MODIFICATION SIMPLIFIÉE DU P.L.U.

PRÉSENTATION DES AJUSTEMENTS PROPOSÉS AU PLAN LOCAL D'URBANISME

Corrections d'erreurs matérielles

LEZENNES
 AJOUT D'UNE ETIQUETTE USE4.1 MANQUANTE

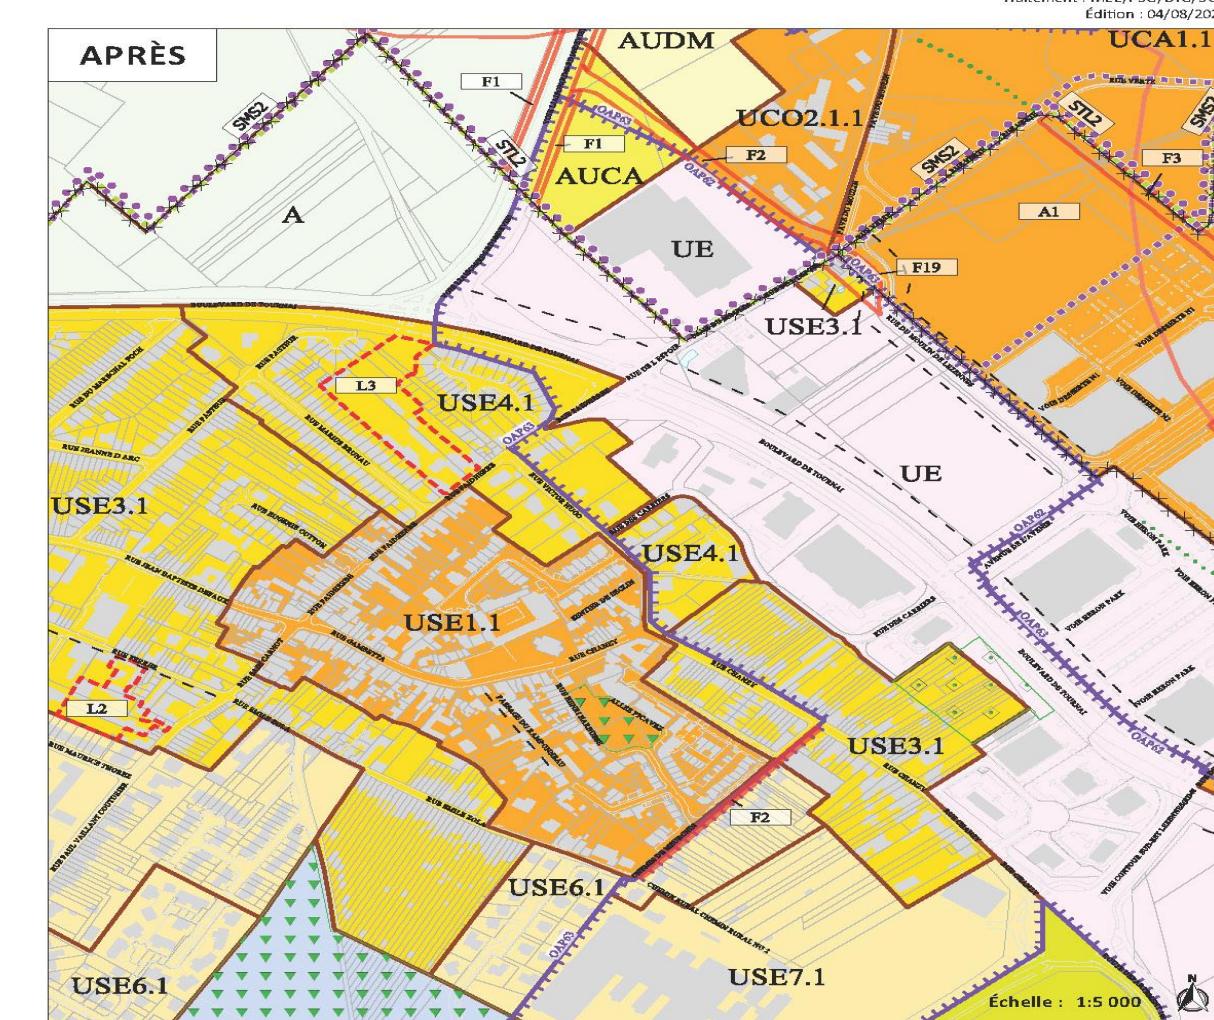
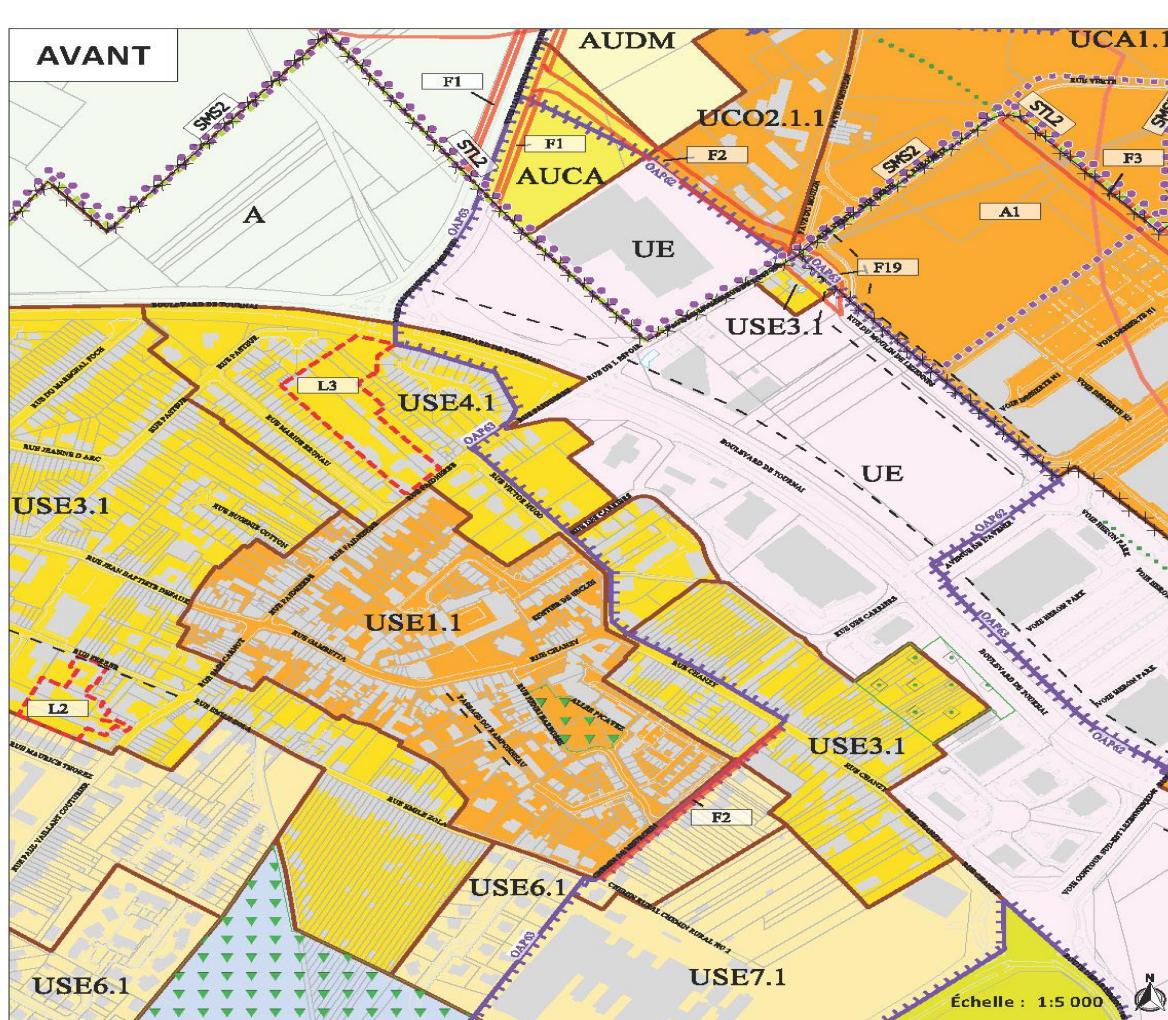
Ajout d'un sigle USE4.1 sur le plan de destination des sols, sur le secteur situé rue Victor Hugo, rue des Carriers.

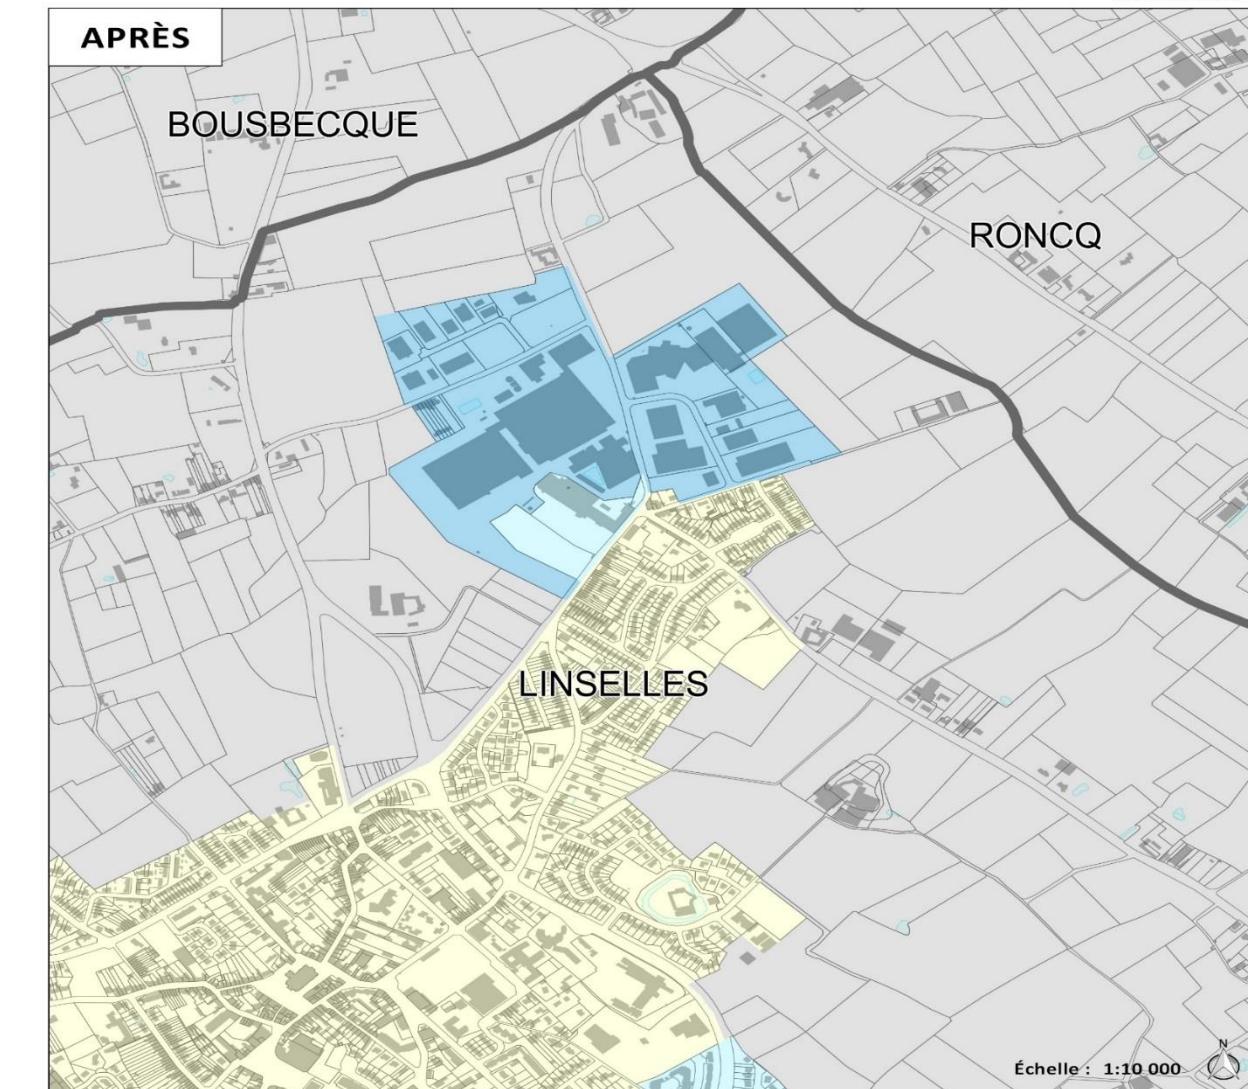
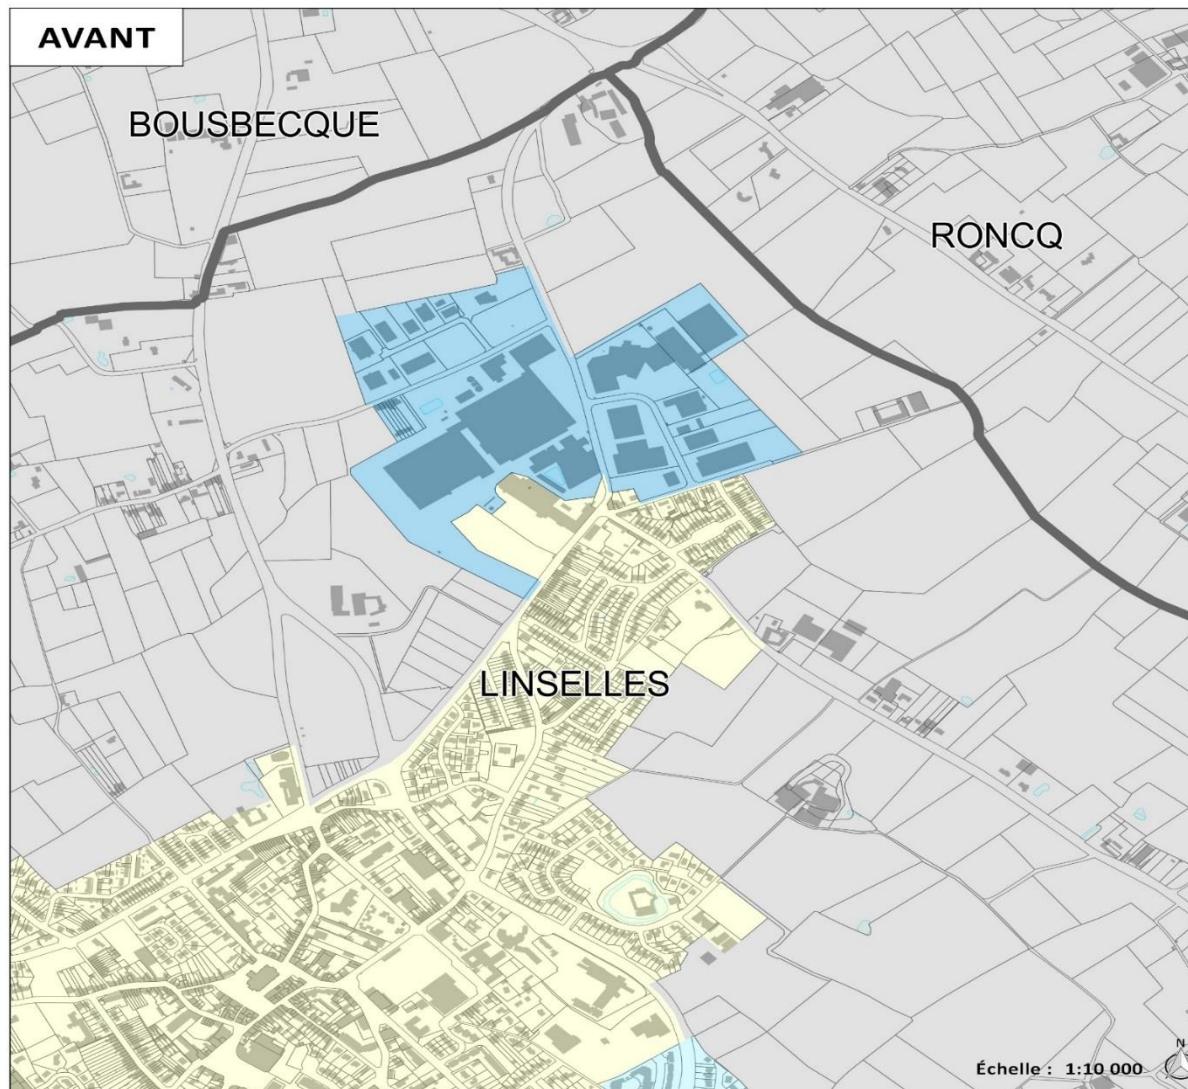
Il s'avère cependant que le plan de stationnement reprend ce site en « S3 » (normes affectées habituellement aux zonages urbains mixtes) alors que le rapport de présentation précise que les règlements qui prévoient des règles spécifiques de stationnement sont classés en « S5 ». S'agissant du règlement UVD7.1.1 spécifique, le côté ponctuel est affirmé ; il y a donc contradiction entre d'une part le rapport de présentation et le règlement.

Afin de ne pas créer de confusion et d'améliorer la lisibilité du document pour les futurs porteurs de projets et les services instructeurs, il convient donc de corriger le plan de stationnement (planche C 08) en passant le secteur « SCA / Peaudouce » de la norme S3 à la norme S5.

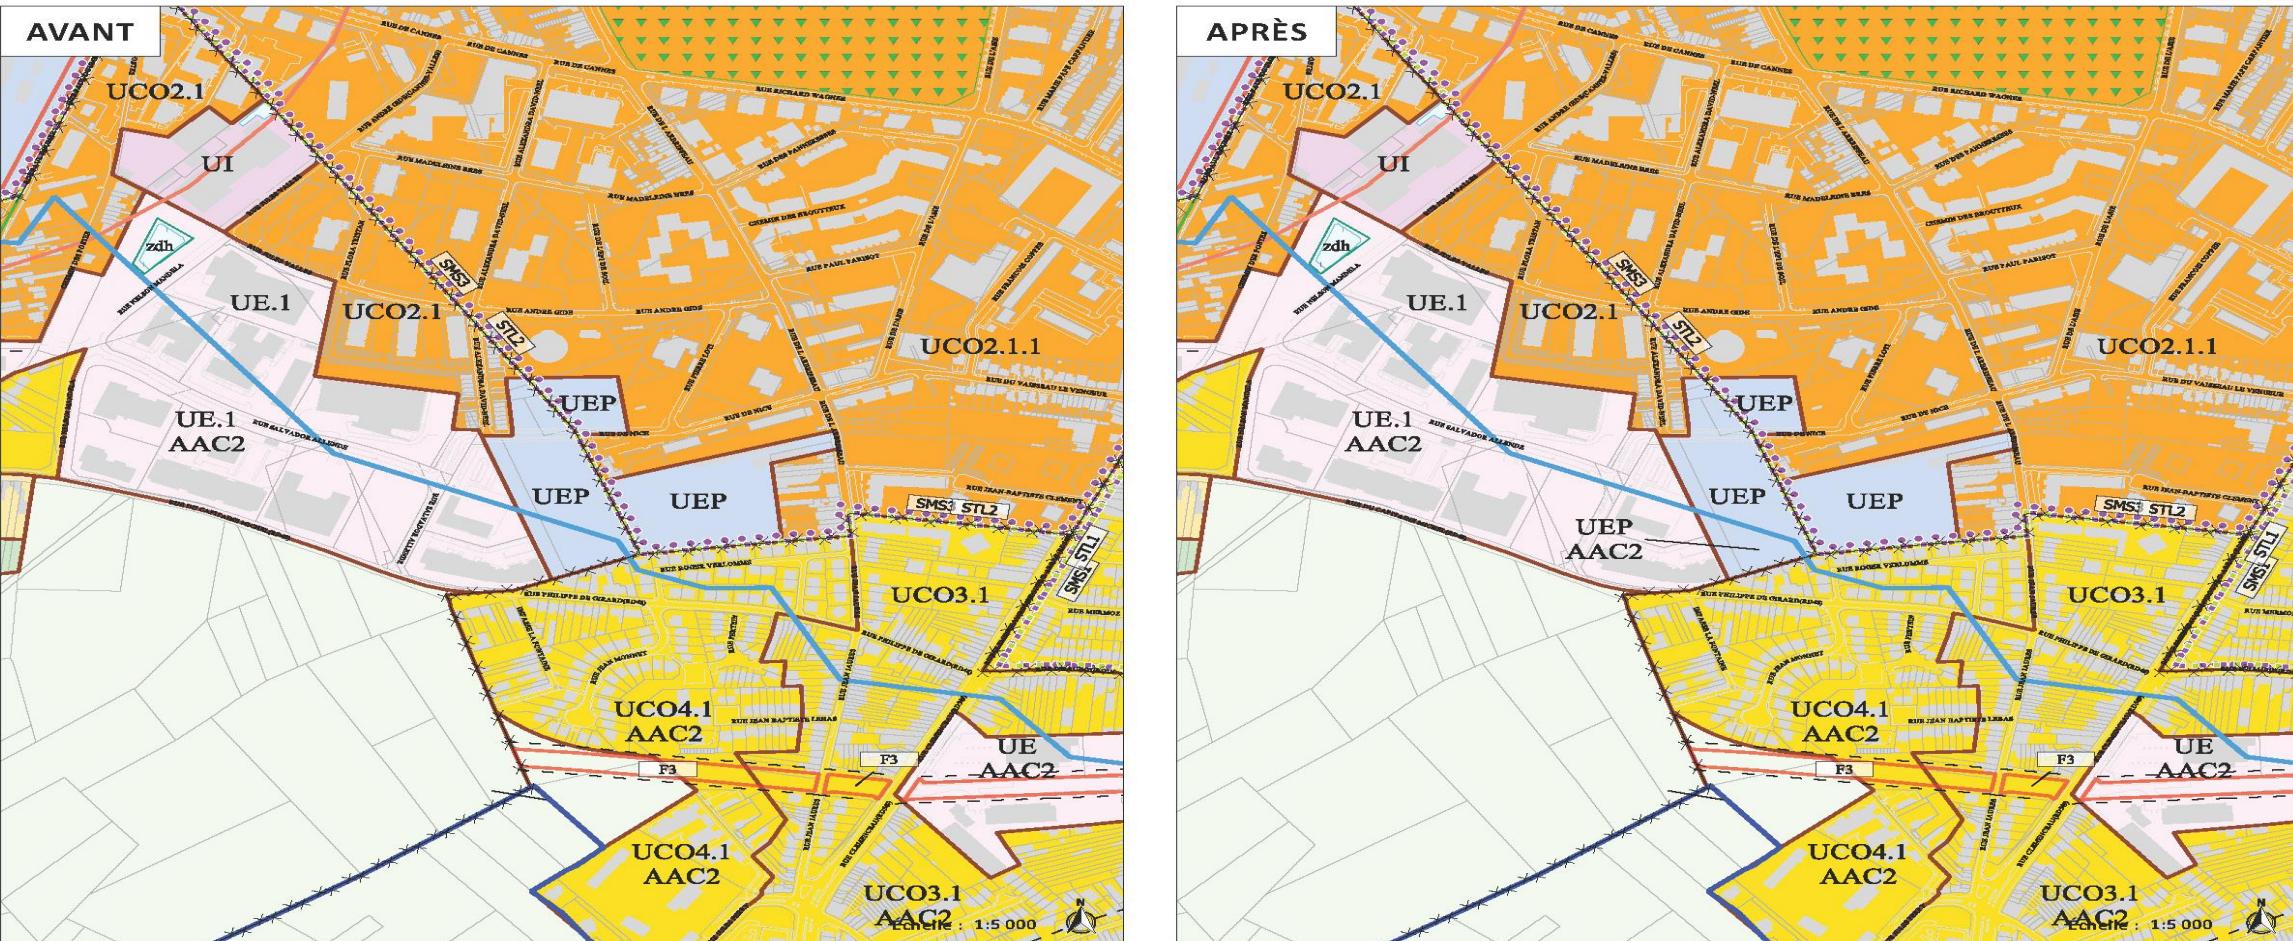
Ajout d'un sigle UEP AAC2 sur le plan de destination des sols, sur le secteur situé rue Philippe de Girard.

MARCQ EN BAROEUL - PAVE STRATEGIQUE MODIFICATION DE ZONAGE AUDM EN AUCM

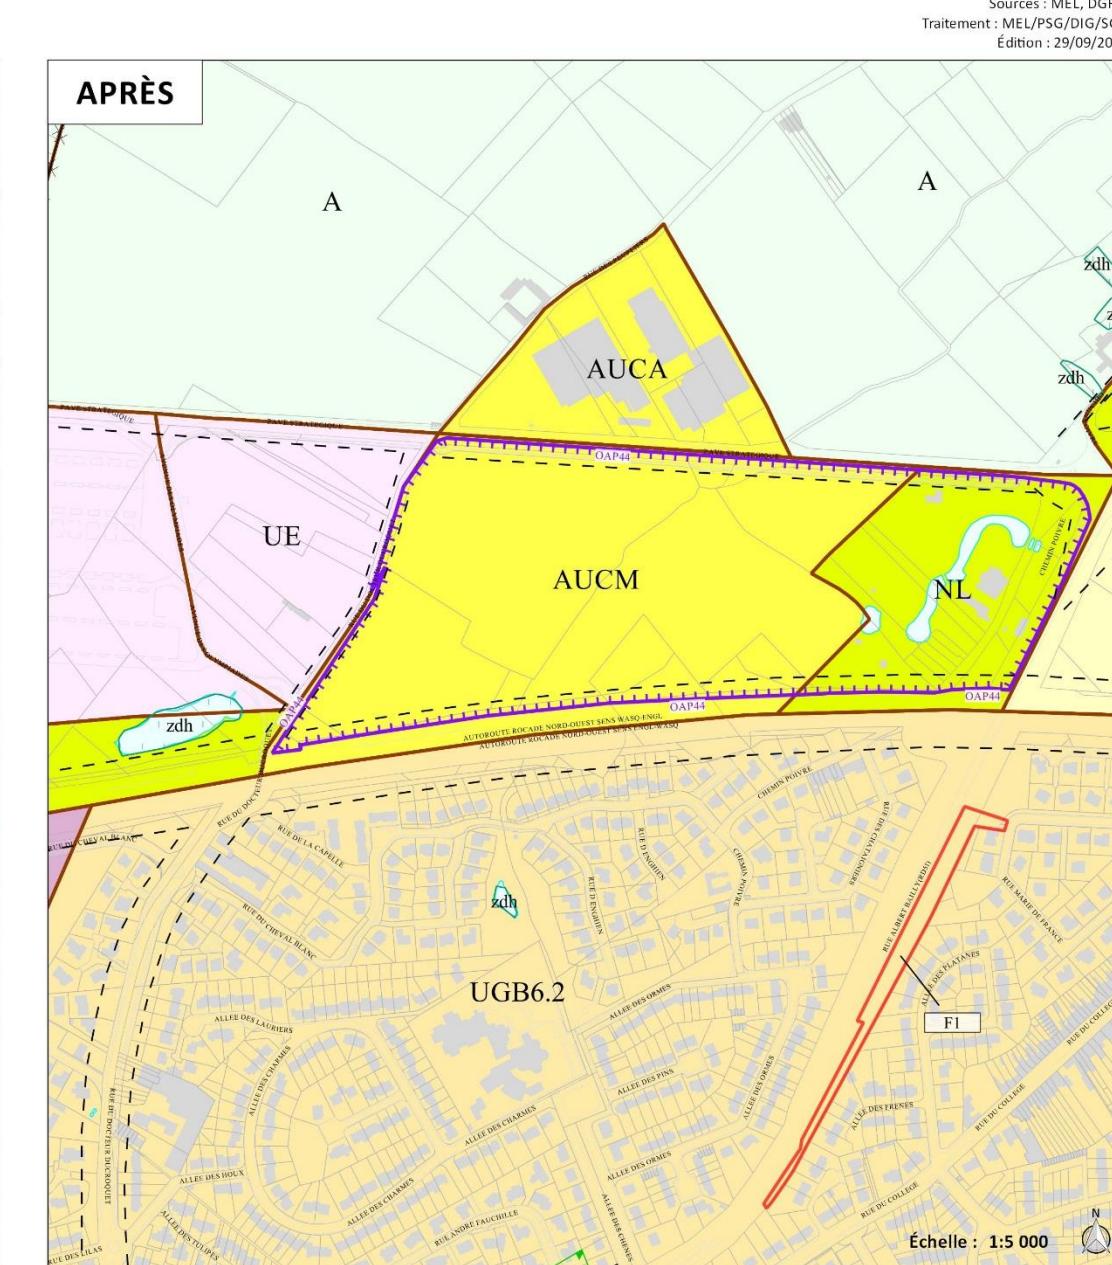
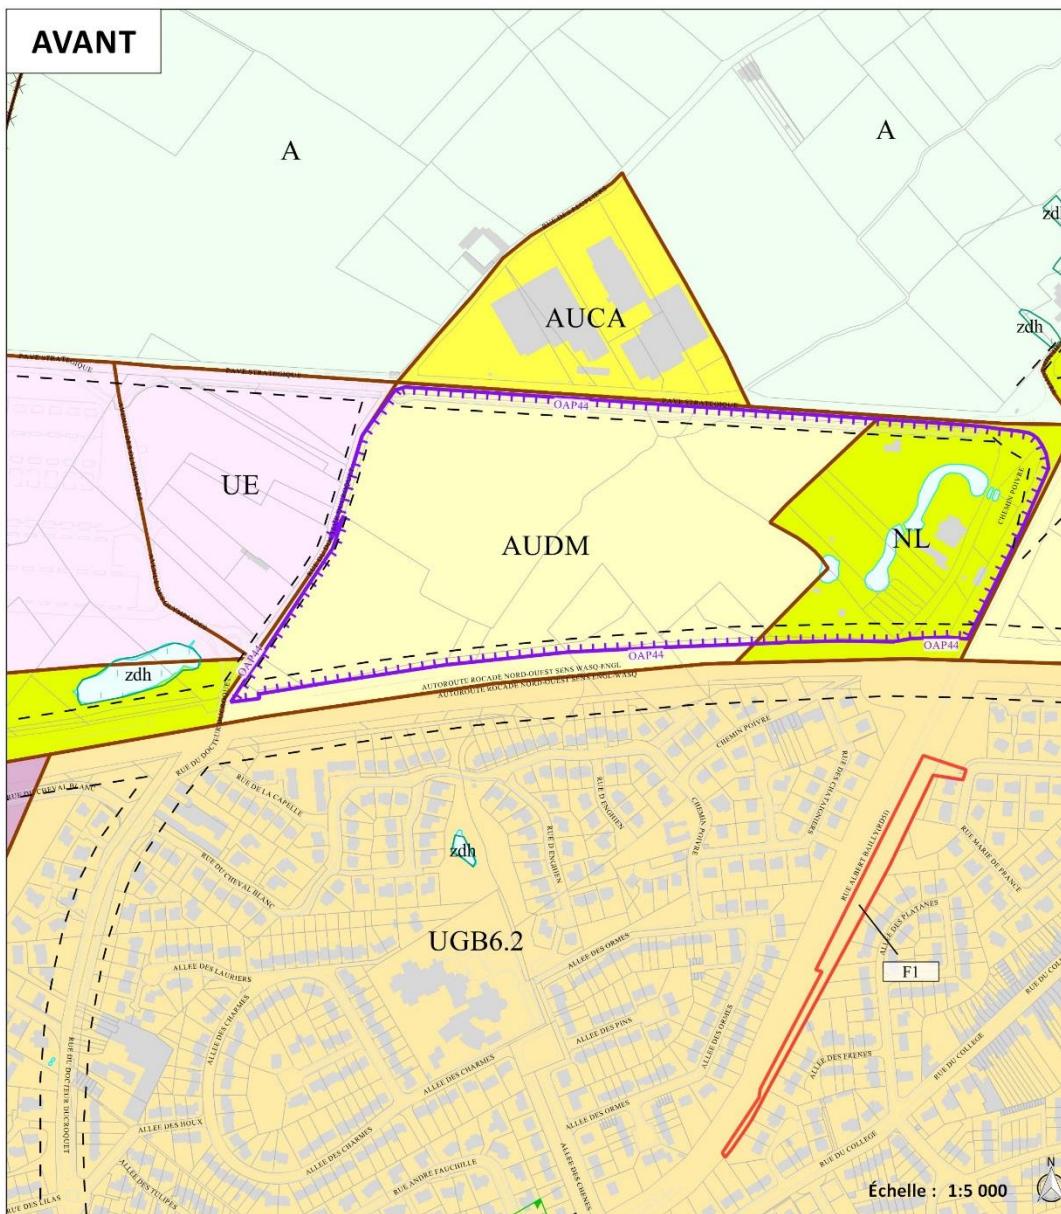
L'ensemble des conditions étant réuni, l'amendement a été adopté au Conseil Métropolitain du 19 octobre 2017. L'OAP n°44 a donc été intégrée en conséquences au PLU2 arrêté. Toutefois, la cartographie du plan de destination des sols n'a pas été mise à jour laissant le site en zone AUD contrairement à l'amendement voté le 19 octobre 2017.

Afin de rectifier l'erreur commise sur le plan de destination des sols à l'arrêt du PLU2, il convient donc de modifier le zonage du secteur Pavé Stratégique de AUDm en AUCm.
